监 理 通 知 单

工程名称:福建莆田德信电子屋顶分布式光伏发电项目

编号: ZHJL-TZD-006

事由: 关于现场到货电缆桥架材料质量问题事宜。

下页附图

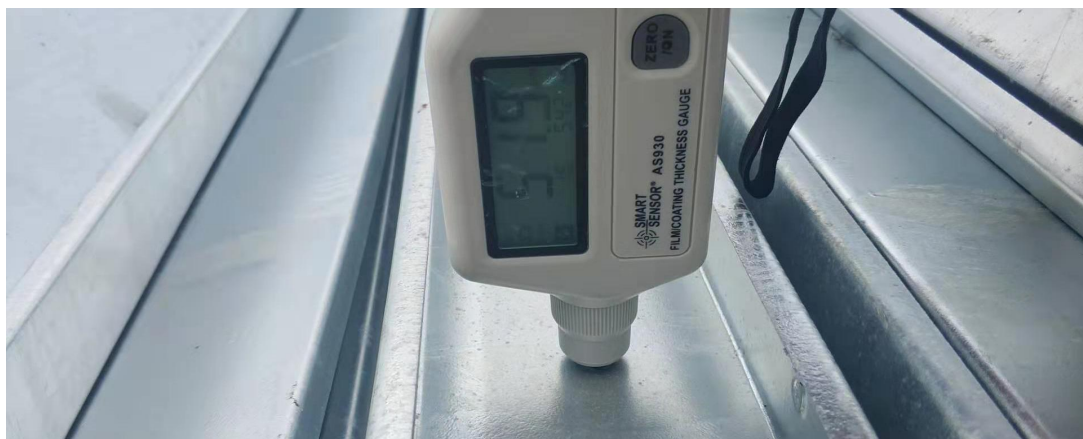
我监理部汇同建设单位, 对贵单位采购电缆桥架材料进行到货镀锌层厚度测量, 实测部分桥架镀锌层局部厚度低于设计图纸要求, 抽查 10 组测试数值: 51.0 μm 、49.4 μm 、51.9 μm 、51.7 μm 、77.3 μm 、55.0 μm 、58.1 μm 、49.4 μm 、75.5 μm 、66.8 μm (详见下页附图), 设计要求镀锌层厚度不得小于 65 μm 。

现要求贵单位对不合格桥架材料进行整改, 整改完成后报监理及建设单位复查, 合格后再进行使用。
